AUTORIDAD NACIONAL DE LICENCIAS AMBIENTALES

AUTO N° 10971

“Por medio del cual se efectúa control y seguimiento ambiental”

Que la Autoridad Nacional de Licencias Ambientales - ANLA, en adelante esta Autoridad, mediante la Resolución 763 del 30 de junio de 2017, otorgó a la Concesionaria Ruta del Cacao S.A.S. una Licencia Ambiental para el proyecto: *“Concesión Vial Ruta del Cacao”*, localizado en los municipios de Barrancabermeja, San Vicente de Chucurí, Betulia, Girón y Lebrija, en el departamento de Santander.

Figura No. 14. RELACIONES PRECIPITACIÓN CON CUALES ACUMULADOS EN PUNTOS DE AGUA QUEBRADA ALTAGRACIA.

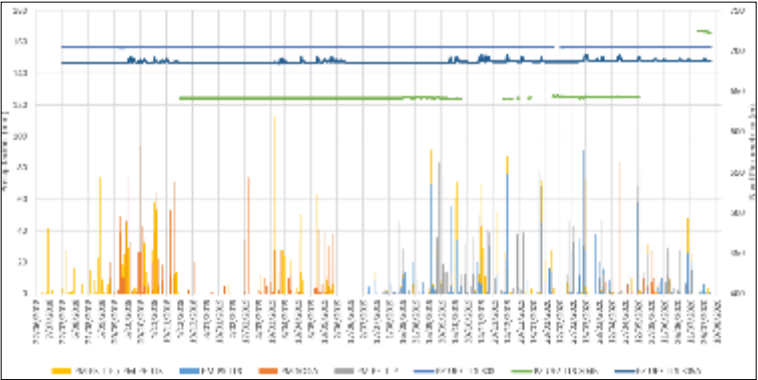
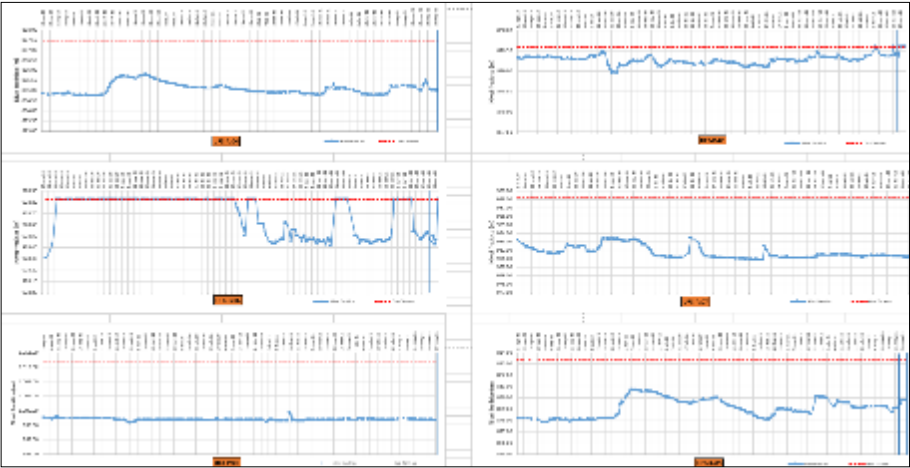
De acuerdo con lo anterior existen 2 momentos en que los puntos de agua no presentan flujo, el primero inicia de agosto a octubre de 2020 y el segundo momento desde enero de 2021 hasta el último reporte a finales de febrero de 2021. Ahora bien, en relación con la obra subterránea esta atraviesa la zona de manantiales en mayo de 2020, los cuales están ubicados a una distancia de aproximadamente 200 m de longitud en superficie y una cobertura de 210 m a partir de la galería. En esta medida se puede determinar que la probabilidad de que se presenten impactos sobre el recurso hídrico en superficie es muy baja, ya que existe una alta cobertura sobre el techo del túnel, el caudal de infiltración de agua subterránea al interior de la obra subterránea no superó los 5.0 l/s y la intervención en la unidad hidrogeológica se realizó 4 meses antes de que los puntos de agua disminuyeran su flujo.
